Quand vous êtes embarrassés..

APPAREIL 6 3 0. A

INFORMATIONS - SERVICE 1946 - 47

CONCERNE : VIBREUR 7.946

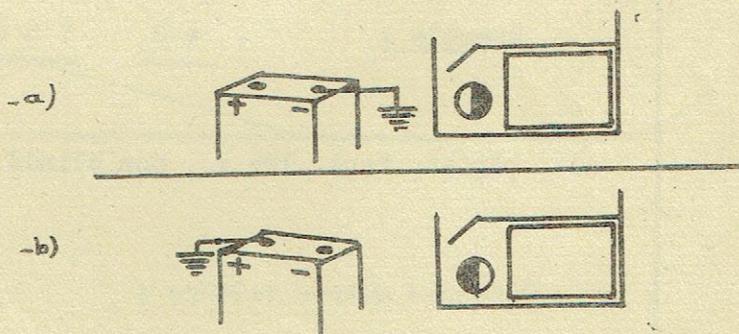
Il y a deux sens possibles de branchement du Vibreur, selon que la batterie a son pôle positif ou son pôle négatif raccordé au châssis de la voiture.

Le Vibreur est repéré par noircissement de la moitié supérieure et doit être introduit dans son support de la façon suivante :

-a) Pôle (-) de la batterie relié au châssis :

La marque doit être du côté du transformateur.-

-b) Pôle (+) de la batterie relié au châssis :

La marque doit être à l'opposé du transformateur.-

Il est très important, avant de placer le Vibreur, de repérer le sens de branchement de la batterie.

Dans le cas d'un mauvais branchement, la haute tension se trouve inversée, ce qui provoque un claquage des condensateurs chimiques et peut entraîner par la suite la détérioration du transformateur, puis du Vibreur lui-même.

Fig 2

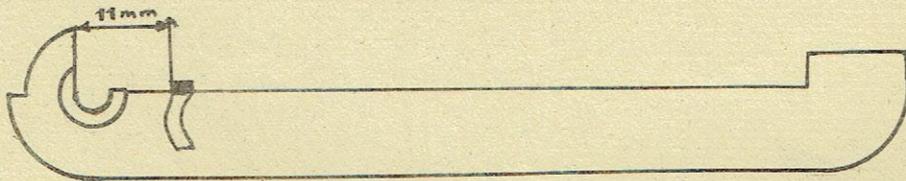
Le freinage de l'abattant du récepteur A.48.U était assuré antérieurement par les deux rivets disposés de part et d'autre de l'abattant (fig. 1).

Les abattants livrés actuellement ne portent pas les rivets mentionnés. Pour obtenir un freinage très efficace de l'abattant, il est nécessaire de le munir de 2 ressorts, référence FK 05 819. Chaque ressort pince l'abattant à 11 mm. des crochets de la charnière (fig. 2), le renflement du ressort étant tourné vers l'extérieur de l'abattant.

Le couvercle de l'abattant exerce une pression qui maintient en place les ressorts.

POTENTIOMETRE DU A.44. U

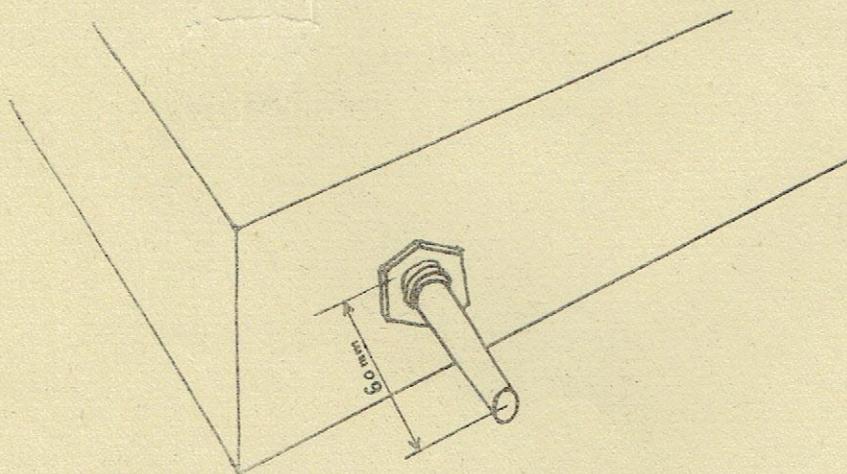
Le potentiomètre référence : FK 500 980
ne peut plus être fourni.

On peut le remplacer par le potentiomètre
référence : FK 502 140.

Pour cela, il suffit de couper l'axe de
façon que la distance entre le châssis et l'extrémité
de l'axe soit de 600 mm.

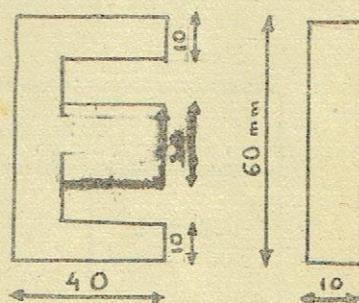
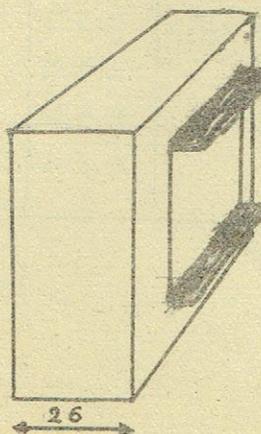
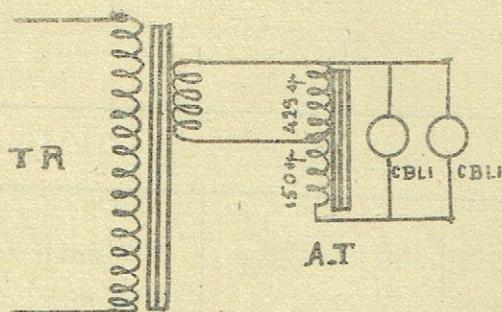
L'ampli 2.820 comporte deux tubes C.L.4 dont le chauffage filament est assuré par un enroulement spécial du transformateur d'alimentation.

Les tubes C.L.4 ne pouvant plus être fournis, on peut les remplacer par des tubes CBL.1, à condition de modifier les circuits d'alimentation des filaments.

Les tubes CL.4 sont chauffés sous 33 volts, les filaments des CBL.1 exigent 44 volts. On peut chauffer les tubes CBL.1 à l'aide d'un auto-transformateur branché suivant croquis.

Voici les caractéristiques de cet auto-transformateur :

- Primaire: 429 spires de fil sous émail (diamètre 40/100 mm)
- Deuxième enroulement: 150 spires de fil sous émail, même diamètre
- La section du noyau magnétique est d'environ 520 mm².

AMPLIFICATEUR 1303 C

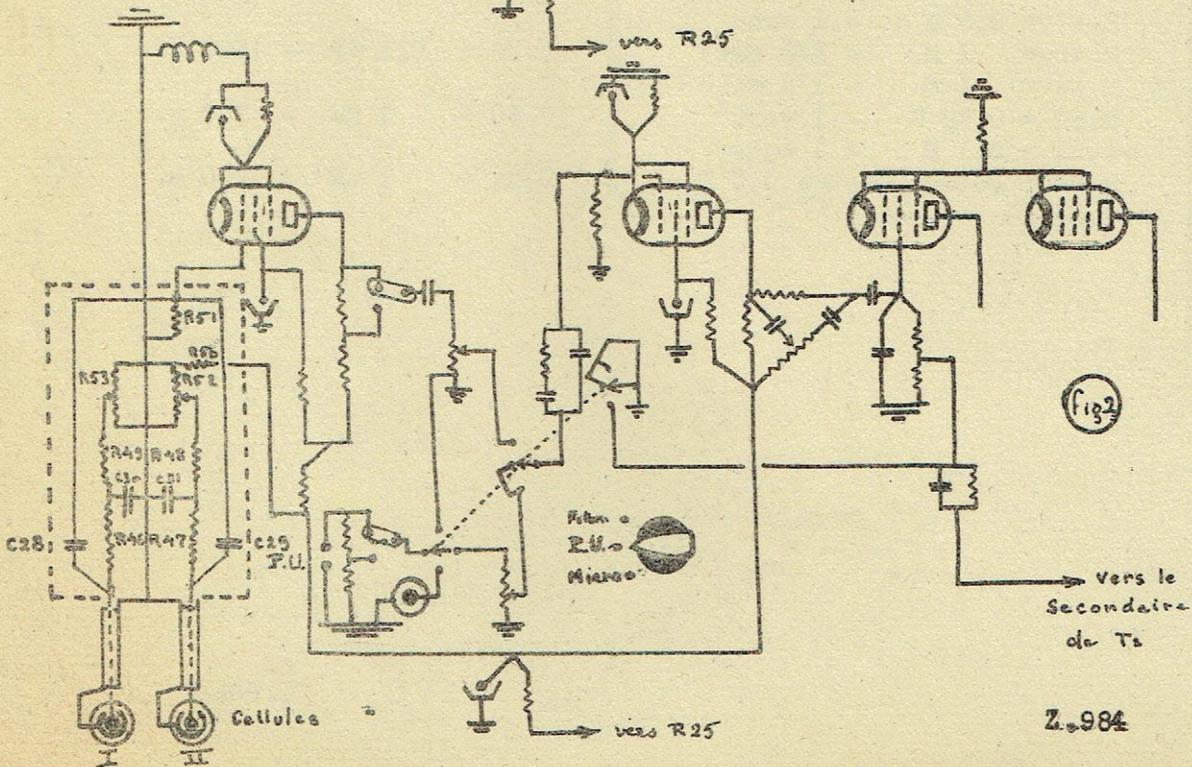
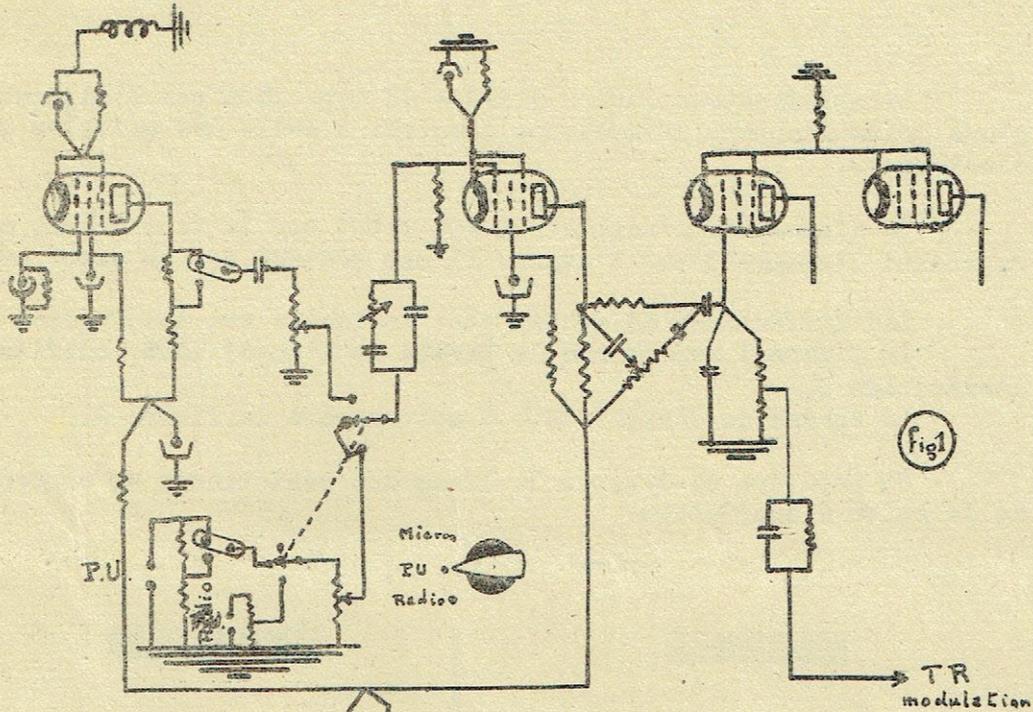
L'amplificateur 1303 C diffère du type 1303 par l'adjonction d'une boîte adaptant l'impédance d'entrée à celle des cellules photo-électriques.

Les différences de schéma sont indiquées sur les figures ci-contre. La figure 1 représente la partie de l'ampli 1303 modifiée dans l'exécution C.

Le schéma de l'ampli 1303 C est tracé à la figure 2.

APPAREIL 695.A

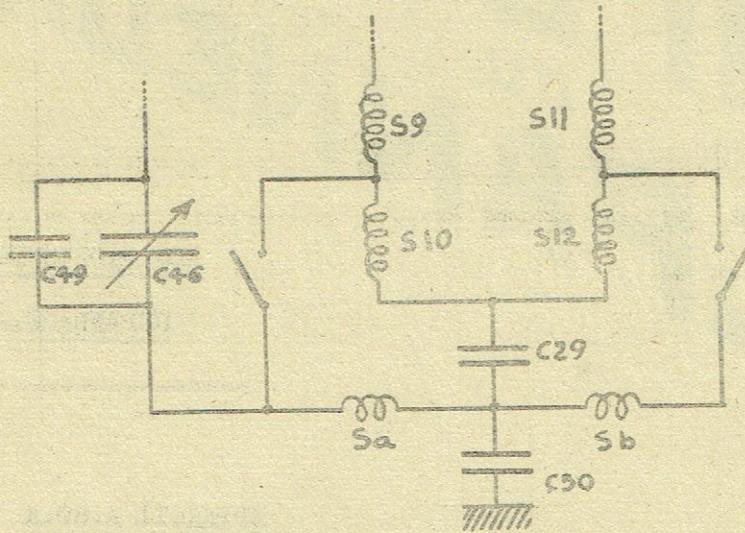
Le récepteur est muet ou très faible en P.O.

Défaut : La self S₂ coupée.

Cette bobine n'existe pas dans tous les appareils et n'est pas portée dans la documentation-Service.

Elle peut exister aussi sur des appareils 456.A et 796.A où elle a été placée avec la self "Sb" pour améliorer la sensibilité dans la partie inférieure de la gamme P.O.

code: 28 587 710

**Transformateur de liaison
basse-fréquence**

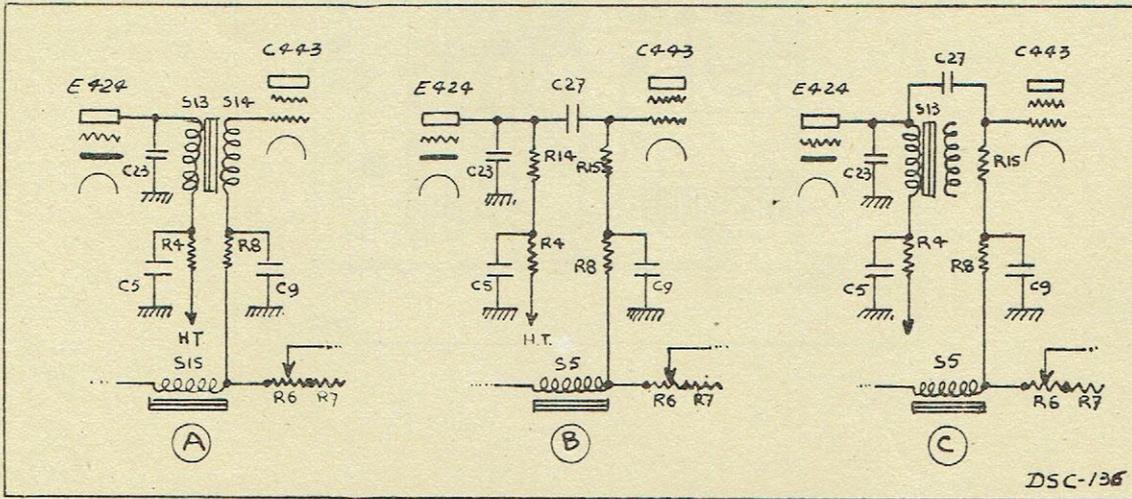
Le transformateur de liaison B.F. ne peut plus être livré, aucune pièce semblable de notre fabrication ne peut le remplacer et, vu l'ancienneté de ces appareils, nous n'envisageons pas de nous réapprovisionner.

Un certain nombre de postes sont encore en service et nous recevons souvent des demandes pour remplacer ce transformateur (fig. 136 A).

Nous conseillons de modifier le fonctionnement de l'étage basse-fréquence en effectuant un montage à liaison par capacité et résistances dont le schéma est représenté ci-contre (fig. 136 B).

Dans le cas, assez rare, où l'enroulement secondaire est coupé, on peut conserver l'enroulement primaire dans le circuit plaque. Le secondaire restant non branché, on constitue ainsi une liaison par self et capacité (fig. 136 C).
